**Forum mondial de l'harmonisation  
des Règlements concernant les véhicules****192<sup>e</sup> session**

**Accord de 1958 :****Examen de projets d'amendements à des Règlements  
ONU existants, soumis par le GRVA****Proposition de série 01 d'amendements au Règlement ONU  
n° 130 (Système d'avertissement de franchissement de ligne  
(LDWS))****Communication du Groupe de travail des véhicules  
automatisés/autonomes et connectés\***

## « Annexe 2

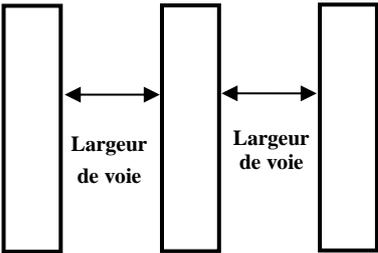
Annexe 2, lire :

La marque d'homologation ci-dessus, apposée sur un véhicule, indique que le type de ce véhicule a été homologué en Belgique (E6) en ce qui concerne le système LDWS, en vertu du Règlement ONU n° 130. Les deux premiers chiffres du numéro d'homologation indiquent que l'homologation a été délivrée conformément aux dispositions du Règlement ONU n° 130 tel que modifié par la série 01 d'amendements. ».
